EXTRAIT de l'AVIS du 16 octobre 2020 **de l'Agence nationale de sécurité sanitaire de l'alimentation,** **de l'environnement et du travail**

relatif au projet d'installation de panneaux photovoltaïques flottants sur la réserve d'eau brute du Vallon Dol situé dans le périmètre de protection immédiate (PPI) du captage, proposé par la Société du Canal de Provence (SCP), en partenariat avec la société EDF Renouvelables

Figure 1 : Impacts potentiels de la couverture du plan d'eau sur son fonctionnement écologique

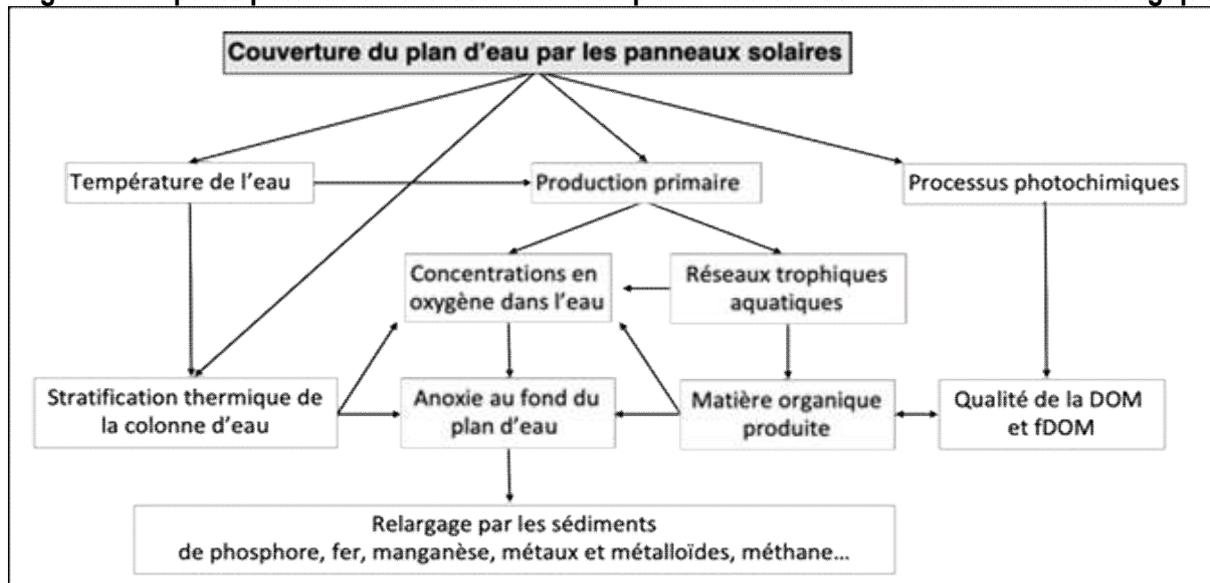
La figure n° 1 résume les principales conséquences directes et indirectes sur les fonctionnements physico-chimique et biologique du plan d'eau qui peuvent être envisagées.

Les changements environnementaux envisagés pour la réserve du Vallon Dol seront probablement observés dans tous les plans d'eau qui connaîtront une couverture de leur surface par des panneaux photovoltaïques. Cependant l'ampleur de ces changements et leurs conséquences sur la qualité de l'eau, notamment pour une alimentation en eau potable (AEP), seront très variables en fonction du taux de couverture du plan d'eau mais aussi de leur typologie (surface, profondeur, mode l'alimentation, contexte géologique, etc.) et de leurs caractéristiques physico-chimiques et biologiques. Chaque site devra donc faire l'objet d'une analyse approfondie et individualisée qui tiendra compte de l'ensemble de ces éléments.

En conclusion, malgré de nombreuses incertitudes il est très probable que la couverture importante du plan d'eau (71 %) aura des effets sur son fonctionnement écologique et en conséquence sur la qualité de l'eau. Par ailleurs, les effets possibles identifiés sur la qualité de l'eau peuvent être contradictoires.

- L'obligation pour les flotteurs de disposer d'une ACS ;
- Une surveillance, de quelques variables du fonctionnement écologique du plan d'eau, afin d'identifier les changements majeurs intervenant dans ce fonctionnement et leurs conséquences éventuelles sur la qualité de l'eau.

Ainsi, il est recommandé un suivi mensuel à l'aide d'une sonde multiparamètres permettant de faire des profils verticaux, installée au centre du plan d'eau, des variables suivantes :

- Concentration en chlorophylle-a pour déterminer l'impact de la couverture en panneaux photovoltaïques sur la production primaire du plan d'eau ;
- Température afin d'évaluer les conséquences de la couverture du plan d'eau sur la stratification thermique de la colonne d'eau ;
- Concentration en oxygène dans la colonne d'eau afin d'évaluer si les modifications dans la production primaire et la stratification thermique de la colonne d'eau ont une influence sur les concentrations en oxygène, notamment près du fond de la retenue.
